Č. j.: SMO/115920/18/VZKÚ/Jur
Sp. zn.: S-SMO/423735/17/VZKÚ/29
Vyřizuje: Ing. Lenka Jurníčková
Telefon: +420 599 442 035
E-mail: ljurnickova@ostrava.cz
Datum: 2018-03-01

Veřejná zakázka „Sportovní hala – Sokolovna Svinov“ – Vysvětlení zadávací dokumentace č. 8 a změna lhůty pro podání nabídek a termínu pro otevření nabídek

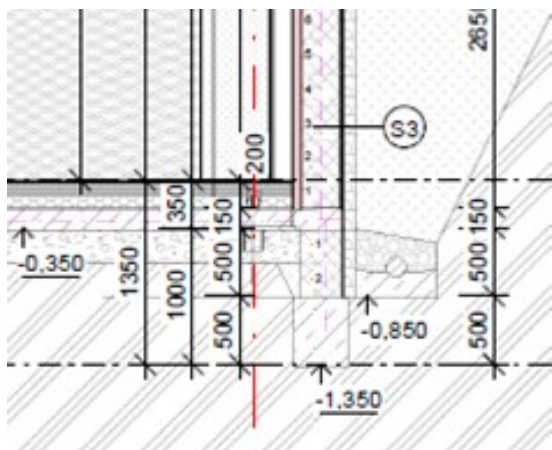
3a) Záchytný systém - v TZ je určitý rozpor s použitím (umístěním) kotevních háků, které se používají na sedlové střechy, kde se kotví přímo na dřevěnou konstrukci. Vyčnívá část háku mezi spoji keramické tašky. Tudiž v tomto případě háky nelze použít, je navržen TR plech s tepelnou izolací.

Musí být použity kotvicí sloupky. Dále pak z hlediska bezpečnosti (absence atiky, sklon, použitá hydroizolace) důrazně doporučujeme použít (na hale) kotvicí zařízení s permanentním lankem.

Ano, bude použit kotvicí systém s kotvicími sloupky a permanentním lankem.

výkres 101:

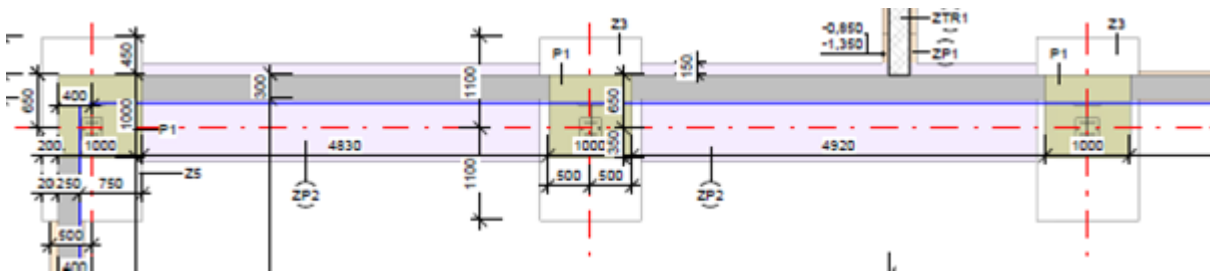
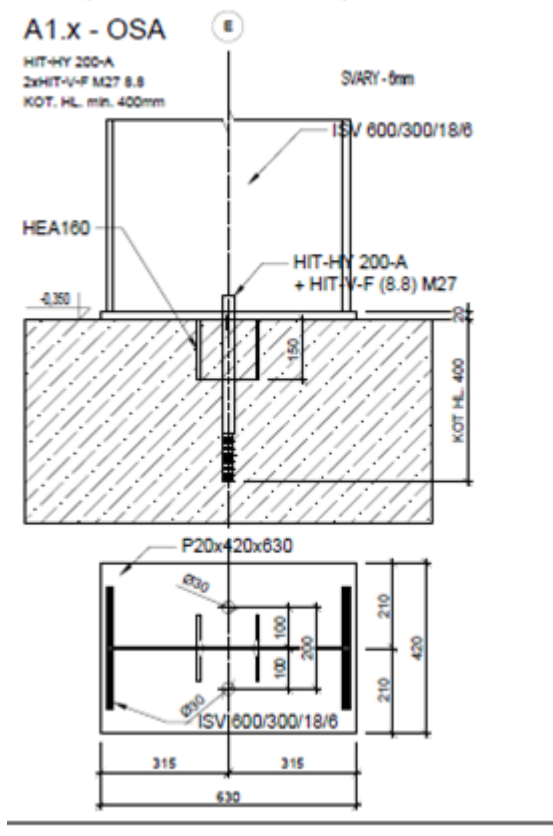
3e) Detail uložení ocelových sloupů na základové patky P1 v ose E je ve výkrese 101 stavební části zakryt kótami. Hrana roznášení ocelové plotny je vzdálena pouze 35 mm od hrany betonové patky. Ve výkrese „Kotvení plán“ části Statika, ocelové konstrukce je to jinak. Žádáme o potvrzení pozice kotvení ocelových sloupů dle výkresu 101 stavební části, a to i s ohledem na geometrickou přesnost výstavby.

Ano, platí pozice kotvení ocelových sloupů dle výkresu 101 stavební části.

Z5-1x

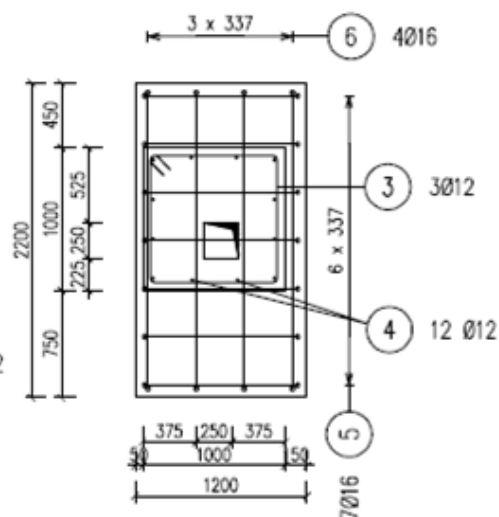
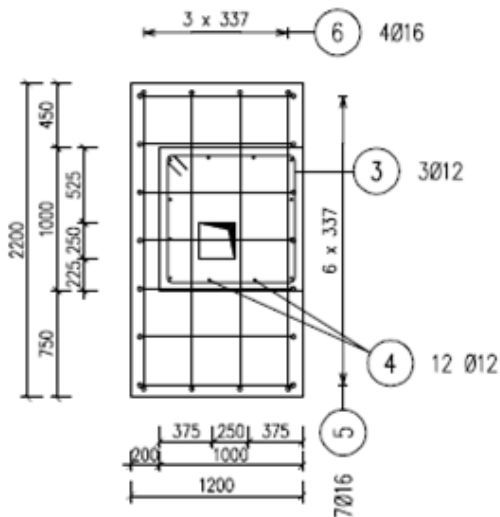
3f) Pozice svislých os 1 a 7 patek P1/Z5 a P1/Z6 se ve výkresech 101 stavební části a 122/2 D.1.2.2 Betonové konstrukce liší o 100, resp. 50 mm.

Poloha patky vůči osám je v pořádku, zůstává stejná jako ve výkrese 110. V části 122/2 D.1.2.2 Betonové konstrukce došlo k chybě při kótování viz opravená příloha (**Priloha_Opravene_koty_patka.png**).
